Van: "J"
Verzonden: maandag 12 mei 2025 14:06
Aan: "J@ziggo.nl" <J@ziggo.nl>
Cc: "J" <J@anteagroup.nl>; "J" <J@brabantsedelta.nl>;
"J" <J@brabantsedelta.nl>
Onderwerp: EVZ Wildertse Arm - J J

Naar aanleiding van de gesprekken die de afgelopen maanden zijn gevoerd, leggen we hierbij vast wat het waterschap zal meenemen in het verdere ontwerp en de uitvoering van het project EVZ Wildertse Arm:

Hieronder in een figuur de locaties weergegeven

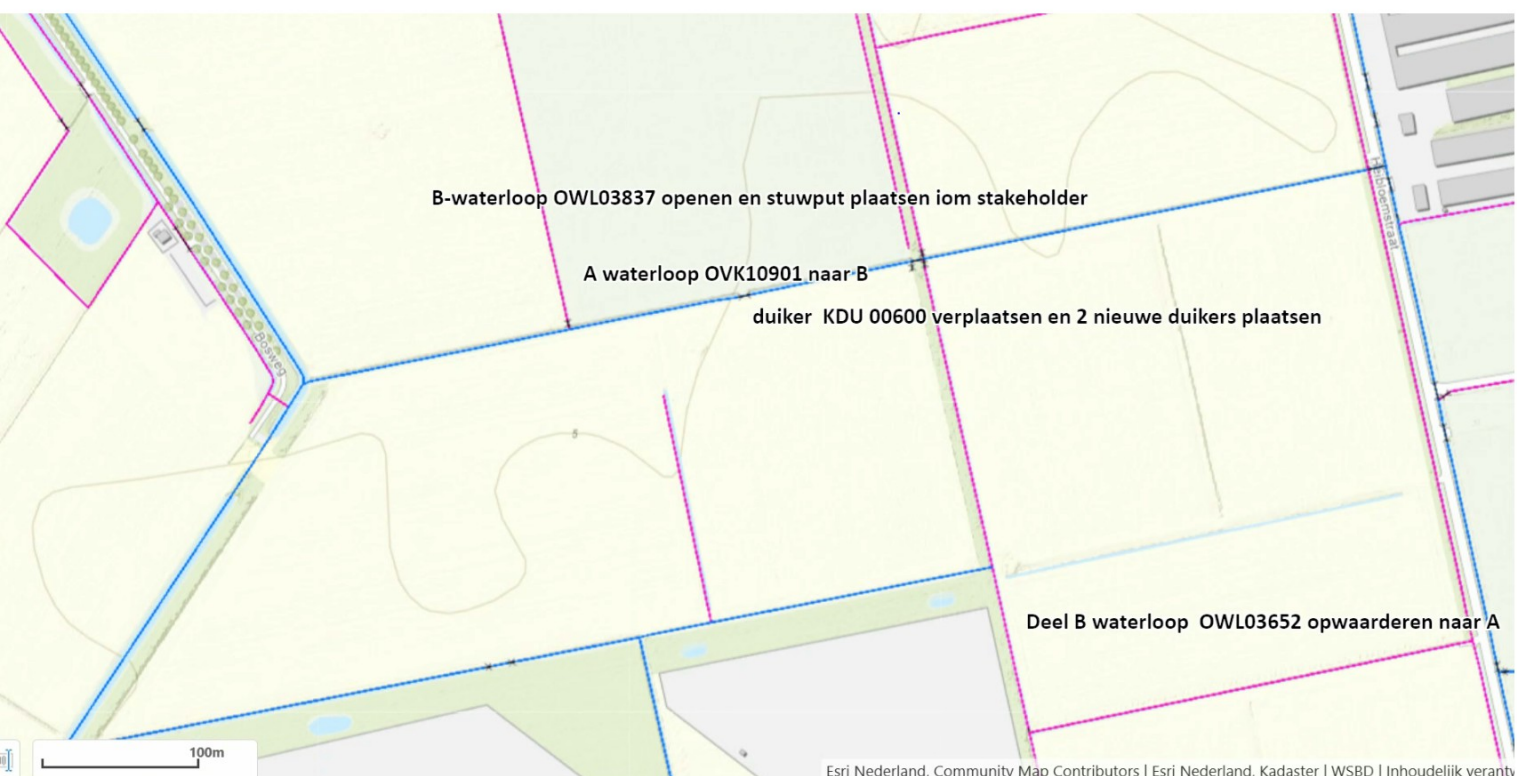
- Het waterschap waardeert watergang OVK10901 af van een categorie A watergang naar een categorie B watergang.
- Het waterschap verplaatst de huidige duiker in OVK10901 en legt 2 nieuwe duikers aan t.b.v. de haspel van J. Dit wordt meegenomen in het ontwerp EVZ Wildertse Arm.
- Waterschap stelt B watergang OWL03837 (noord-zuid) open en plaatst een stuwput.

Tijdens het telefonische overleg van vorige week hebben jullie aangegeven bereid te zijn mee te werken aan de inrichting van een 10–15 meter brede strook langs de noord-zuid gerichte houtwal (de exacte lengte wordt nog bepaald), ten behoeve van de ecologische verbindingszone.

Intern is besproken dat de oorspronkelijk beoogde stapsteen met poel vanuit ecologisch oogpunt was bedoeld als compensatie voor de ontbrekende verbinding tussen de houtwal en het zonnepark. Voor deze stapsteen met poel is echter een oppervlakte van circa 1.600 m² vereist. Aangezien een strook van 10–15 meter hiervoor onvoldoende ruimte biedt, ziet het waterschap af van realisatie van deze stapsteen op kadastraal perceel DGN 01 M 901.
